TECHNISCHE INFORMATION

TI0521

SiLine Snack S/M

Lautes Betriebsgeräusch

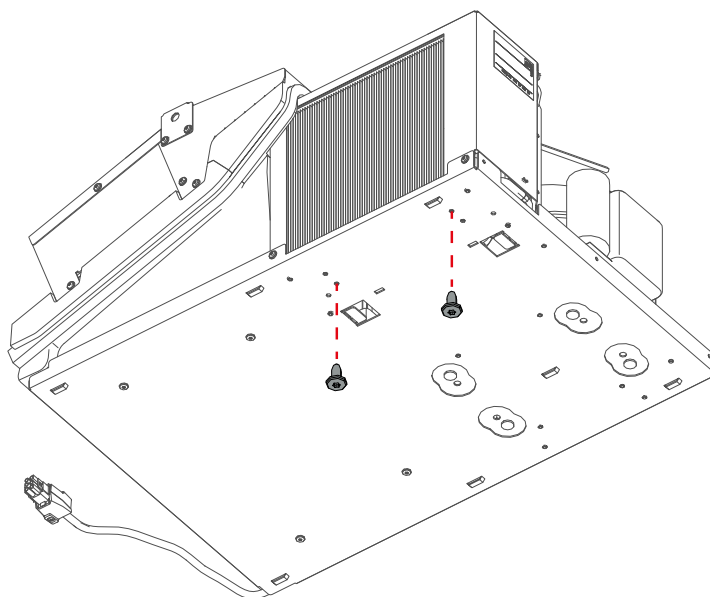
In seltenen Fällen kann ein lautes Betriebsgeräusch der SiLine Snack Automaten vorkommen. Grund hierfür ist der Verflüssiger im Kühlungsaggregat, der sich von der Einbauposition verschoben hat. Durch den verschobenen Verflüssiger werden weitere Bauteile zum Vibrieren gebracht.

Wir empfehlen den Verflüssiger mit zwei Gewindeformschrauben M5x10 zu sichern. Dies verhindert ein erneutes Verschieben des Verflüssigers und gewährleistet einen leisen Betrieb des Automaten.

Der Verflüssiger wird seit März 2021 ab Werk das Verrutschen gesichert.
